AMPLIACIÓN DE CONTRATO

Por el presente, las partes acuerdan realizar la presente Ampliación de contrato, a los efectos de ejecutar las obras "**Rehabilitación y Ensanche de firme de las Rutas 81 entre la Ruta 33 y la Ruta 6, y la Ruta 33 entre San Antonio y la Ruta 81**", de acuerdo con las condiciones y especificaciones técnicas (Anexo I) y con rubros, metrajes y montos especificados en el Anexo II, que se agrega y forma parte de este Contrato.

Rehabilitación y ensanche de firme de Ruta 81 y Ruta 33
Ruta 81 Tramo: Ruta 33 – Ruta 6
Ruta 33 Tramo: San Antonio – Ruta 81

Figura N° 2

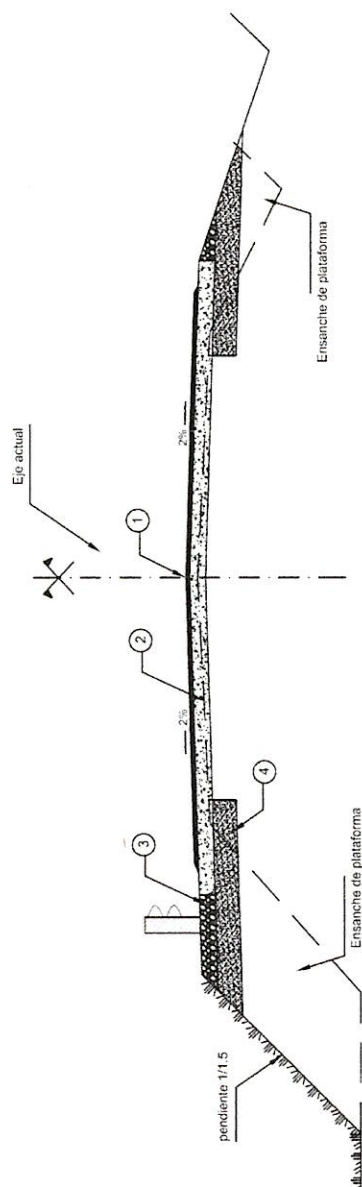
RUTA 33 - Tramo: San Antonio - Ruta 81
PERFIL TRANSVERSAL - ENSANCHE DE PLATAFORMA

- ① Mezcla asfáltica (ancho 7,20m) -
- ② Base Estabilizada con Cemento (ancho 8,00m)-
- ③ Base de material granular CBR $\geq 80\%$ (espesor variable)-
- ④ Sub-base de material granular CBR $\geq 60\%$ (espesor 0,30 m)-
